## Controlebezoek – Periodiek [Hfst 6.5]

**Verslagnummer:** 31/12032024/32642/1/1

Parkstraat 39, 9820, Merelbeke

## Elektrisch bord

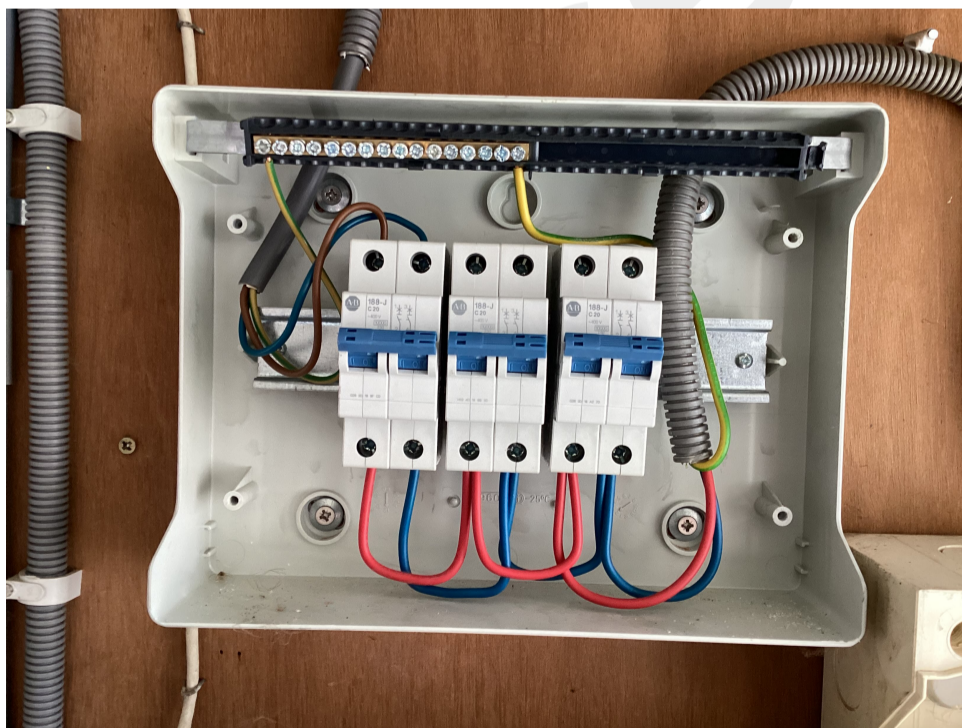
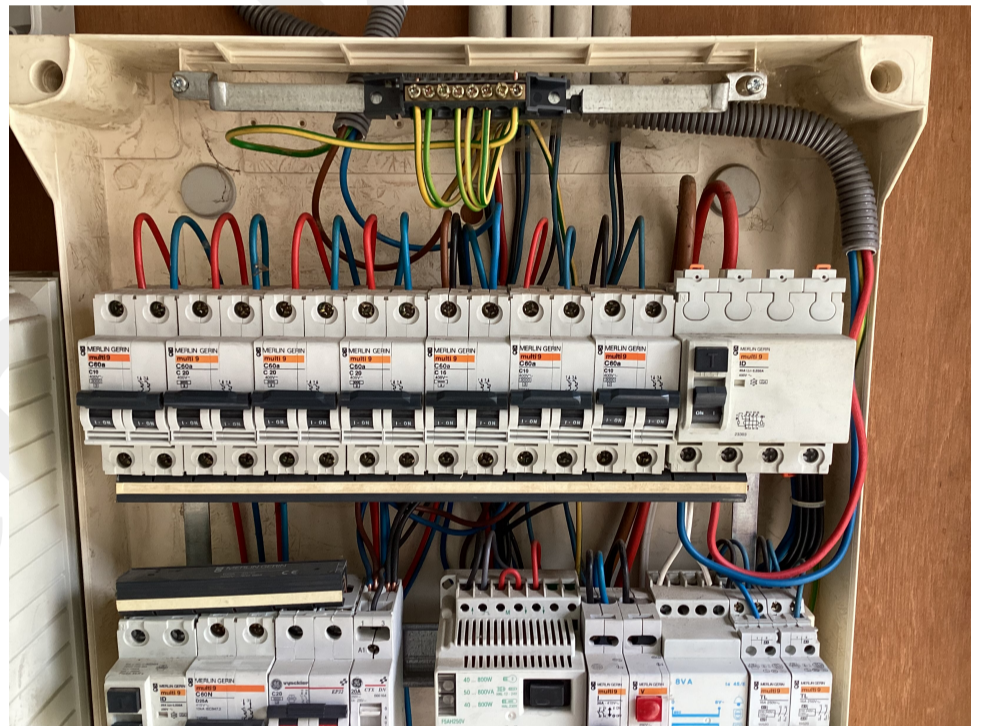
- De beschermingsgraad van de ruimte moet ten minste IPXX-D zijn voor ruimtes publiek toegankelijk en IPXX-B voor gewone ruimtes. – oAfd 4.2.2.3
- Er ontbreken afdekplaatjes in het elektrisch bord. – Afd 5.2.6; oAfd 4.2.2.3

- De sectie van de geleiders is niet aangepast aan de grote van de automaten en zekeringen. – oAfd 4.4.1.5
- De nominale stroom van de differentieelstroombeschermingsinrichting is niet aangepast aan de nominale stroom van de overstroombeveiliging in serie geplaatst ofwel aan de som van de nominale stroom van de overstroombeveiligingen stroomafwaarts hiervan geplaatst. – oAfd 5.3.5.3; oAfd 5.3.5.5.j
